ACRI - LIBERTE

**AVIS SUR LA DEMANDE DE
PERMIS DE CONSTRUIRE DU STADE ARENA 92
SOUMISE À ENQUÊTE PUBLIQUE ET À ÉTUDE D'IMPACT
RUE DES SORINS - NANTERRE**

**UNE CONSTRUCTION INCOMPATIBLE AVEC
LES ORIENTATIONS DE DÉVELOPPEMENT ET D'URBANISME
DE LA ZONE D'AMÉNAGEMENT CONCERTÉ SEINE ARCHE**

Avis - 1 / 15 - 2 juillet 2011

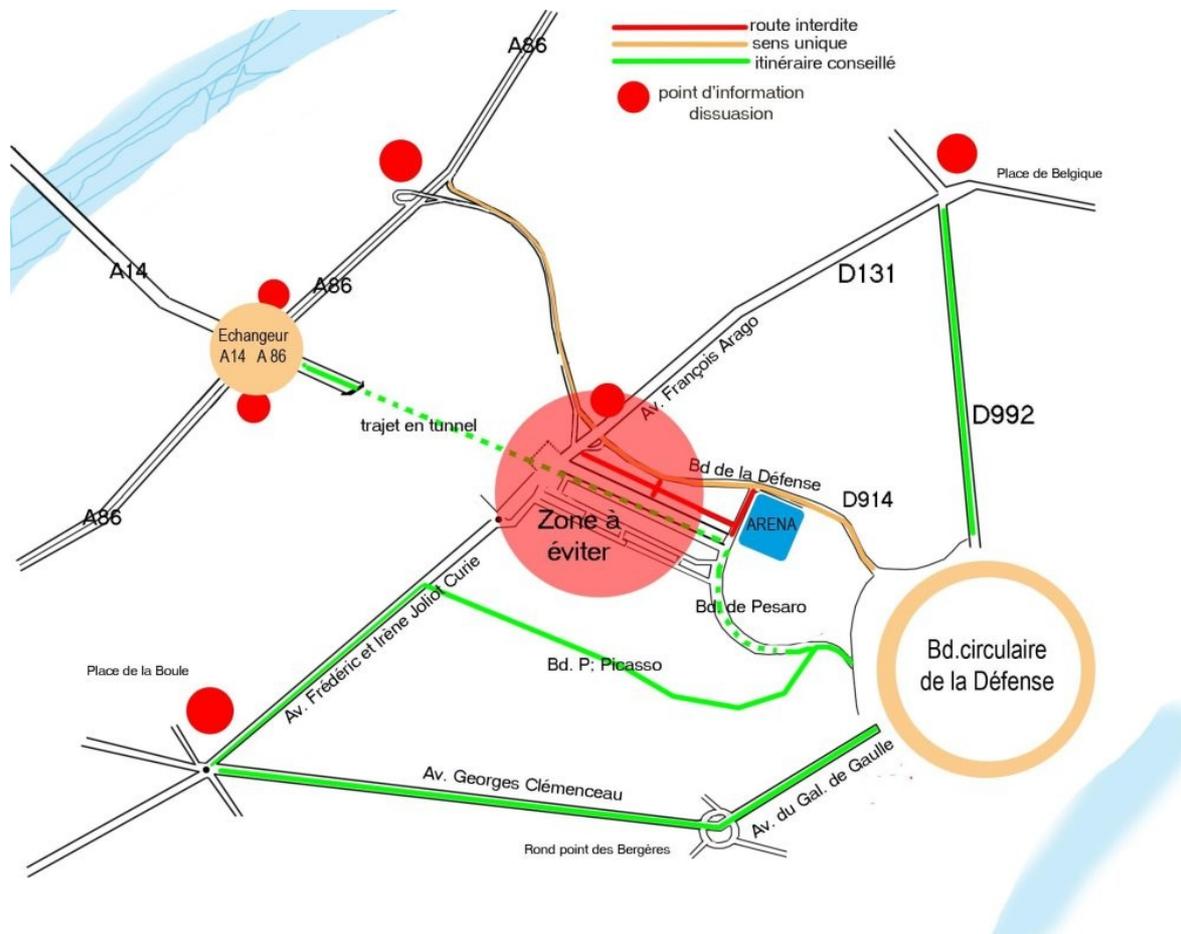
Les déviations de circulation Ouest > Est se feront donc en partie au travers du quartier. Le principal enjeu est le report de trafic lié à la fermeture du Bd des Bouvets pour les évènements à plus de 20 000 spectateurs. Ce report ne peut se faire sur Pesaro sans accompagnement : information amont sur les PMV de l'A86 et l'A14, et si possible sur les RD nord et sud débouchant place de la croisée.

Il faudra aux conducteurs traverser une bonne partie de Nanterre pour accéder aux parkings de La Défense, ce que nous soulignons dans le schéma ci-après :

Le trafic de transit perturbe directement le Parc Nord et indirectement d'autres itinéraires que « l'étude Alphaville » n'analyse pas.

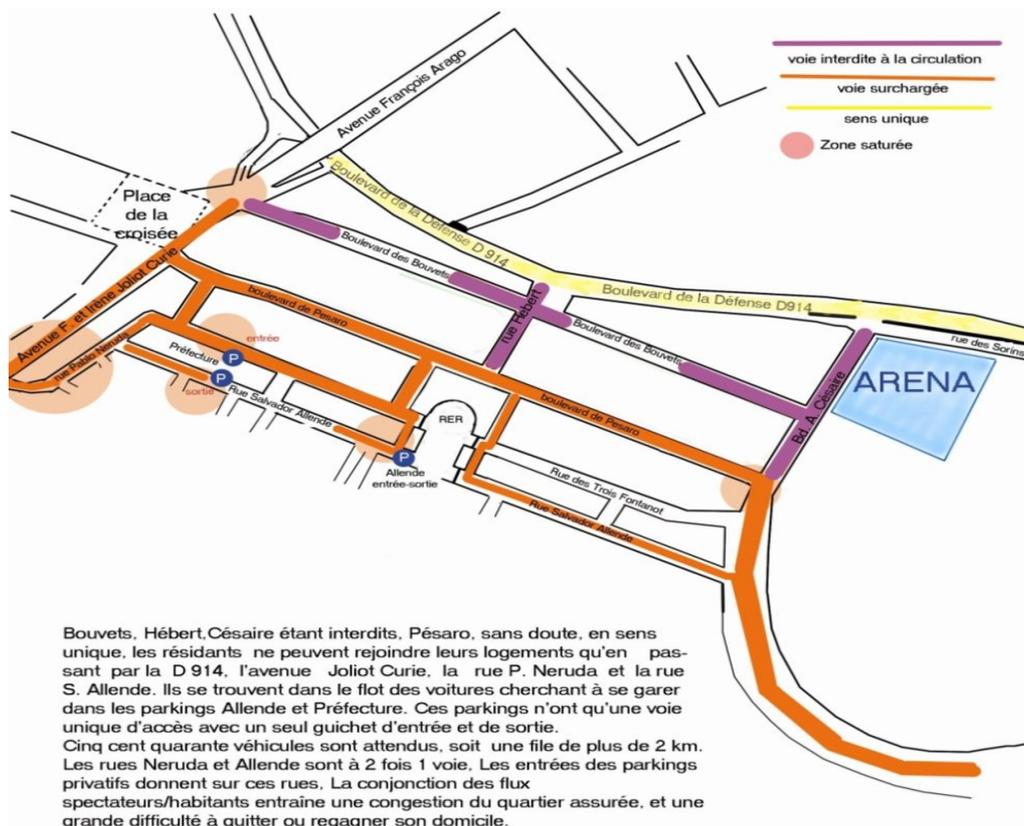
L'accès aux parkings devant recevoir les spectateurs de l'Arena est schématisé ainsi, le « noeud Valmy » constituant le point d'engorgement maximal :

Le nœud Valmy est au cœur du système de desserte : il permet l'accès à la D 914, la poursuite du trajet sur le circulaire, la desserte des livraisons du CNIT, le retournement des voitures arrivant de Pesaro et venant en contre-sens du périphérique.

Un feu tricolore régule la circulation. Si les clients d'Auchan et les spectateurs des matches du samedi après midi font la queue pour entrer dans les parkings, c'est la paralysie du nœud routier assurée.

- La rue desservant les Parkings Auchan, Valmy 2, Renaissance, est à une seule voie. Des cars de touristes y déposent des visiteurs, bloquant la circulation. L'entrée du parking Valmy est étroite avec deux bornes d'accès : des files d'attente sont donc prévisibles.

- En venant de l'A86 et d'Aimé Césaire, le retournement à contre-sens est très difficile pour une voiture moyenne ; un feu permet de le faire. Qu'en sera-t-il lorsque des centaines de voitures venant de l'A86 et de Pesaro emprunteront ce trajet ? D'autres files d'attente sont donc prévisibles.

- La sortie du parking Auchan A et B, qui, outre les clients du samedi, accueillerait une bonne partie des spectateurs automobilistes, dispose d'une dizaine de bornes, mais une seule voie unique permet de retrouver le circulaire de la Défense. Les jours de semaine c'est déjà difficile, qu'en sera-t-il en fin d'après midi du samedi ? Un blocage à cet endroit, aura des répercussions sur le parking et c'est toute sa sécurité qui sera mise en cause.
